Tilsynsrapport til offentliggørelse

Miljø og produktion
J.nr. 2021 - 39896
Ref. eiren/mapou
Dato: 23. november 2026

Virksomhedens navn	Audebo Miljøcenter
Virksomhedens adresse	Hagesholmvej 7, 4520 Svinninge
CVR nummer	13507406
Virksomhedstype	Hovedaktivitet: 5.4 Deponeringsanlæg >10 t/dag eller kap. >25.000 t Biaktiviteter: 5.3b Nyttiggørelse eller en blanding af nyttiggørelse og bortskaffelse af ikke-farligt affald, hvor kapaciteten er større end 75 tons/dag, og hvorunder en eller flere af følgende aktiviteter finder sted, dog undtaget aktiviteter omfattet af Rådets direktiv 91/271/EØF om rensning af by spildevand: i) Biologisk behandling **ii) Forbehandling af affald med henblik på for brænding eller medforbrænding** ii) Behandling af slagger og aske. iv) Behandling i shreddere af metalaffald, herunder affald af elektrisk og elektronisk udstyr og udrangerede køretøjer og deres komponenter. (s) K212 Anlæg for midlertidig oplagring af ikke-farligt affald eller affald af elektrisk og elektronisk udstyr forud for nyttiggørelse eller bortskaffelse med en kapacitet for tilførsel af affald på 30 tons om dagen eller med mere end 4 containere med et samlet volumen på mindst 30 m3.

Tids

Figur 3. Frasorteret farligt affald.

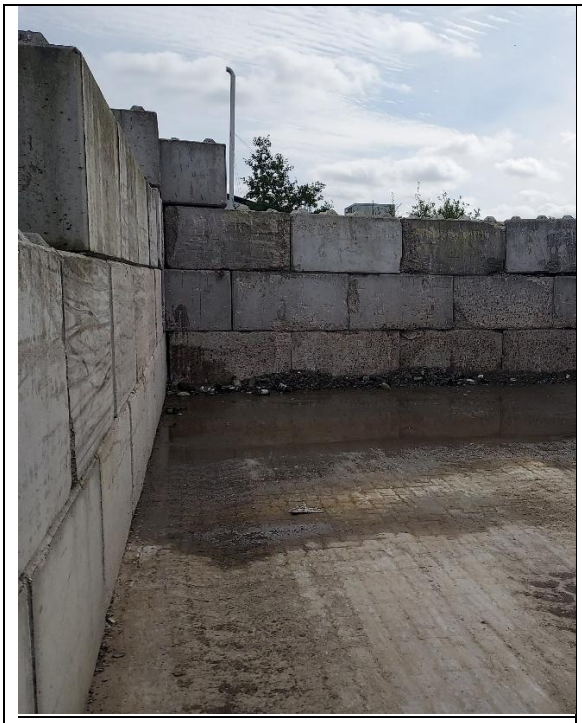
Derudover blev der konstateret et bur til brandslukkere samt 2 tomme bure til trykflasker samt en del trykflasker og en tom blå plastbeholder til opbevaring af nødudstyr ved kemikaliespild.

Miljøstyrelsen gjorde endnu en gang virksomheden opmærksom på, at elektronik- og farligt affald, skal opbevares overdækket, da det skal sikres, at det håndteres miljømæssigt forsvarligt og at farlige stoffer ikke siver ud i jorden og/eller grundvandet.

Miljøstyrelsen kan konstatere, at indskærpelsen af §40 i Elektronikaffaldsbekendtgørelsen om håndtering af frasorteret elektrisk og elektronisk affald (EE-affald) er efterkommet, men indskærpelsen af vilkår 3.32 i revurderet miljøgodkendelse af 30. september 2005, af 2. juli 2026 ikke er efterkommet, idet frasorteret farligt affald blev igen konstateret opbevaret uhensigtsmæssigt.

Derudover oplyser Argo, at området for ulovlig opbevaring af farligt affald, vil blive ryddet og kasserede brandslukkere samt trykflasker vil fremover blive opbevaret på overdækket område.

Figur 4. Blokerede afløbskanaler.

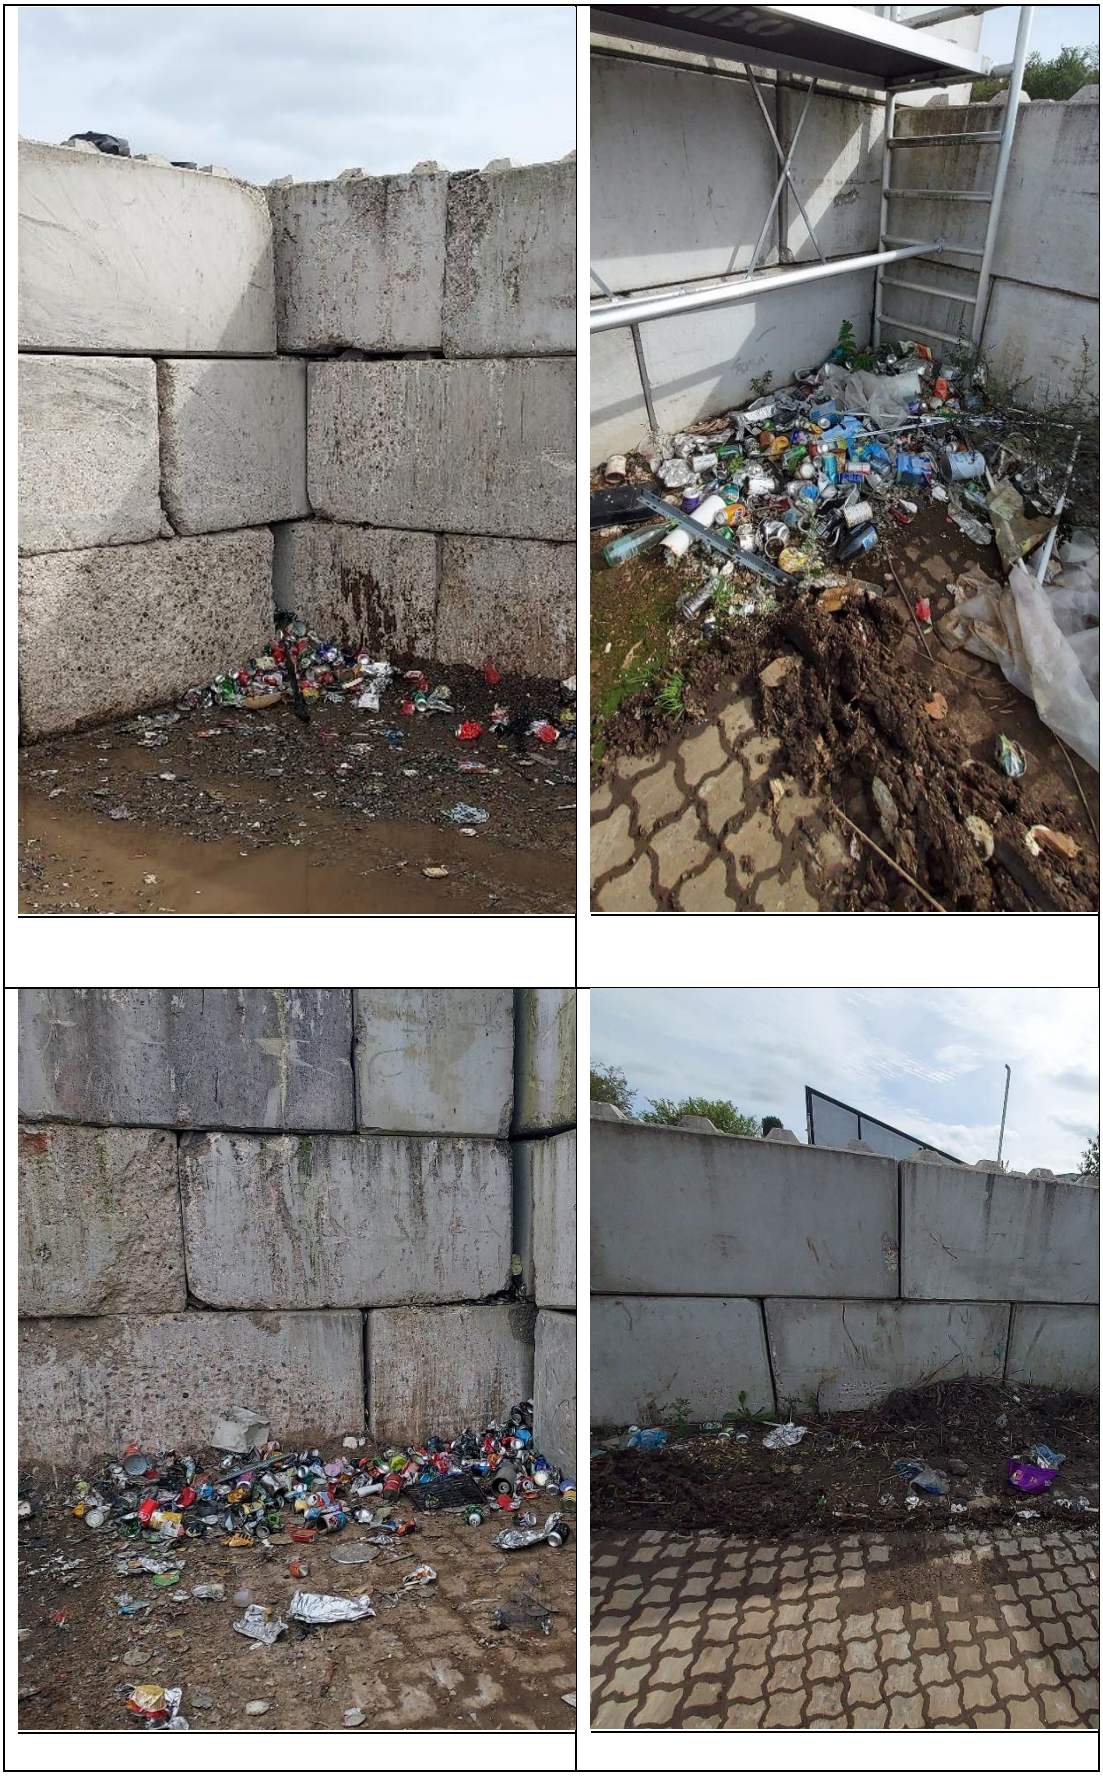
Ved tilsynet blev der igen konstateret lunker i belægningen (opstuvning af regnvand/overfladevand) i båsene til glas- og metalaffald. Det er Miljøstyrelsens vurdering, at dette skyldes delvist manglende vedligeholdelse og oprensning af "afløbskanalerne" mellem betonklodserne.

Som det fremgår af tilsynsbillederne, er der ikke sket rensning/vedligeholdelse af de eksisterende afløbskanaler i betonklodserne, som følge heraf kan belastet overfladevand ikke løbe mod afløb til opsamlingstank.

Argo anerkender, at baggrunden for opstuvning af vand i båsene skyldes rigtig nok manglende rensning af afløbskanalerne i båsene og oplyser til Miljøstyrelsen at forholdet vil blive forbedret.

Dog mener Argo ikke, at der blev igen konstateret "lunker i belægningen".
Argo mener ikke, at opstuvningen på billederne skyldes lunker, men et generelt fald på pladsen, hvorved regvand på pladsen kan risikere at blive "fastholdt" i båsene ved evt. manglende rensning af afløbskanalerne i betonklodserne.

Figur 6. Flyvende affald.

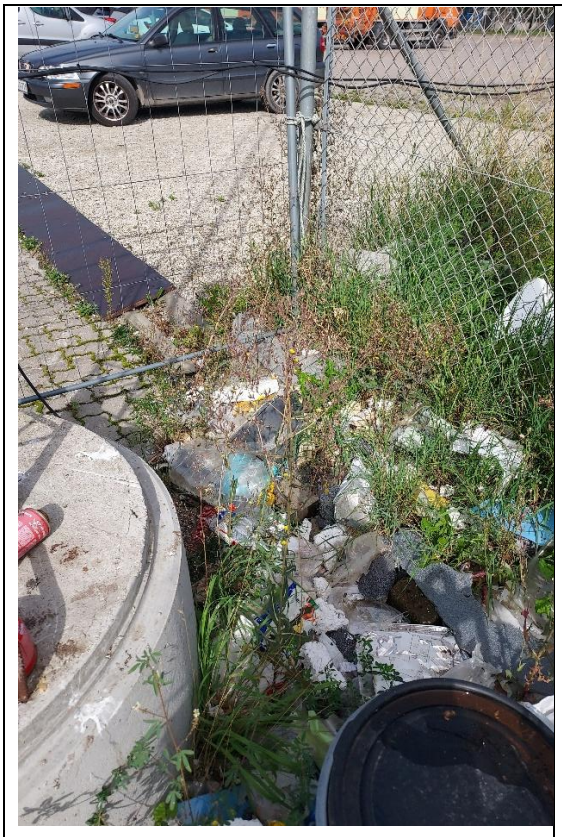
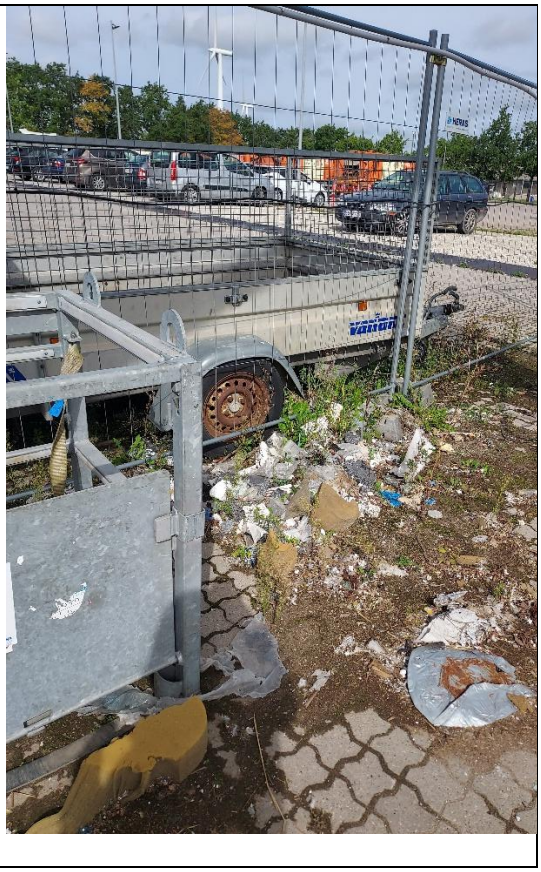
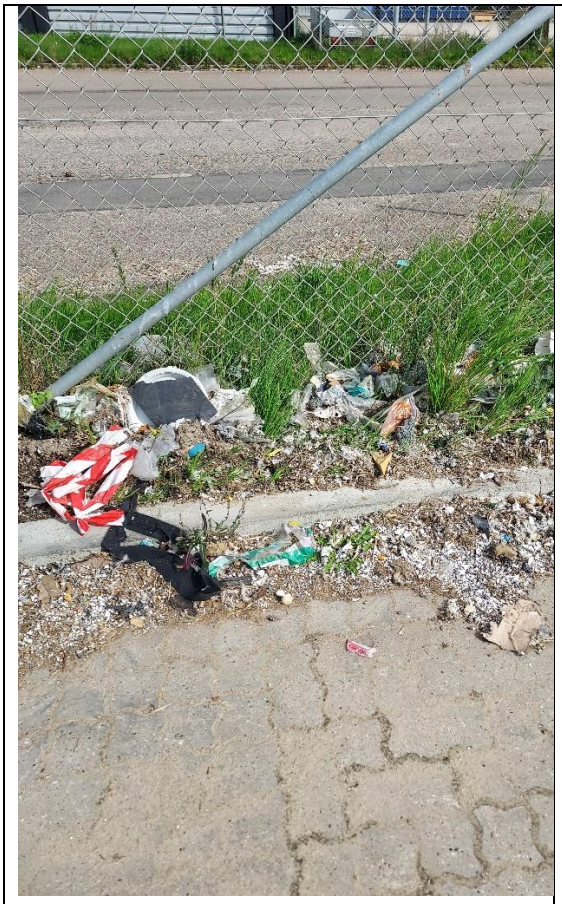
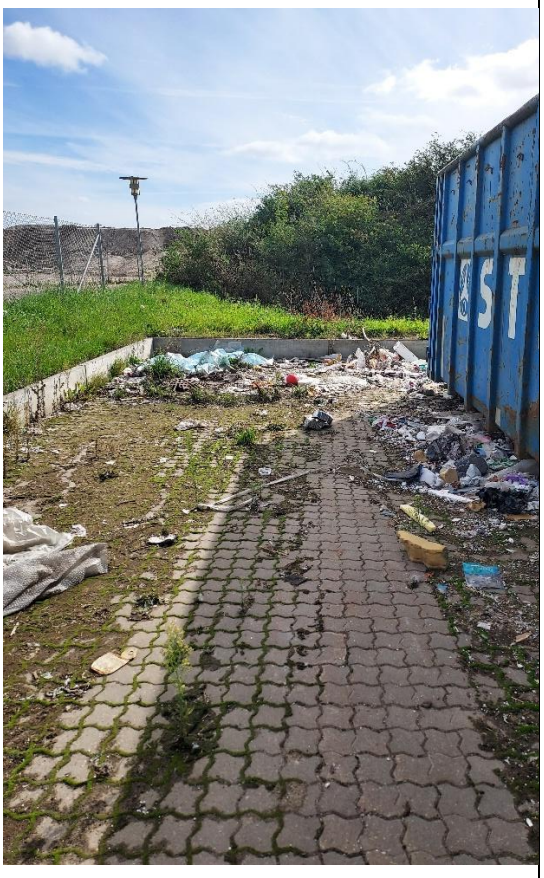
Ved tilsynet var påbegyndt oprensning af grøft (bevoksning), syd og vest for sorteringsplads, der var dog ikke ryddet helt op endnu. Det ser ikke ud som om der er sket opsamling af affald, men mere at affald er dækket/indbygget i grøften.
Affaldspladsen fremstår mere rodet end på tilsyn i juni 2026.

Miljøstyrelsen gør opmærksom på at virksomheden er forpligtet til at opsamle affald der spildes på affaldshåndteringspladsen, samme dag og anbringes i de dertil indrettede containere eller affaldsområder i henhold til vilkår E1 i miljøgodkendelse af 9. september 2025.

Derudover gør Miljøstyrelsen opmærksom på at jf. vilkår 3.14 og vilkår 3.25 i Revideret miljøgodkendelse af 30. september 2005, skal risikoen for plast- og papirflugt fra det samlede anlæg minimeres mest muligt, således at vindflygtigt affald ikke spredes på og uden for anlægget. Desuden skal både neddelt og ikke-neddelt forbrændingsegnet affald kompakteres løbende og ved hver arbejdsdags afslutning. Papir- og plastflugt fra forbrændingsegnet affald, skal forebygges ved opbevaring under net eller i hal.

Miljøstyrelsen kan konstatere, at indskærpelsen af vilkår E1 i miljøgodkendelse af 9. september 2025, samt vilkår 3.14 og vilkår 3.25 i Revideret miljøgodkendelse af 30. september 2005, om opsamling af affald, af 2. juli 2026 ikke er efterkommet.

Argo oplyste til Miljøstyrelsen den 12. november 2026, at det ikke kan undgås, at der hele tiden fremkommer småt affald og plast fra neddelingen af brændbart affald, som kan flyve rundt på pladsen og forventer at kunne holde det flyvske affald inde på pladsen efter den kommende etablering af 5 meter højt hegn, som skråner indad foroven.

Til opfølgning herpå, skal Argo fremsende til Miljøstyrelsen, driftsinstruksen jf. vilkår 14.6 hvor der detaljeret beskrives hvorledes risikoen for plast- og papirflugt søges minimeret og hvorledes den daglige drift tilrettelægges, således at vindflygtigt affald ikke spredes på og uden for anlægget.

Figur 7. Samme bygning af membran mellem eksisterende enheder og den kommende enhed 3.

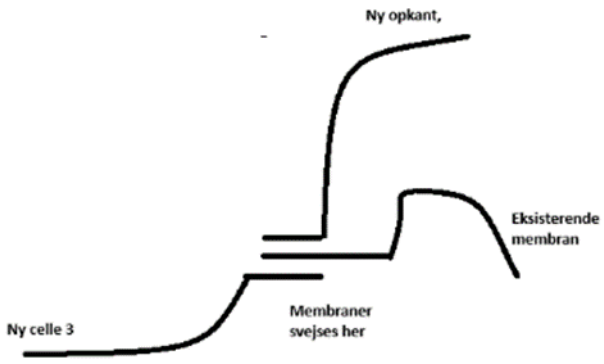
Det er Miljøstyrelsen vurdering, at den beskrivende opbygning af de tidligere enheder, med afdækningslag (lerholdigt), kan reducere anlæggets funktion, herunder påvirke

perkolatproduktion. Dette kan evt. forklare vertikal udtrædende perkolat, som oplevet fra enhed 1 og 4 ifm. etablering af enhed 3.
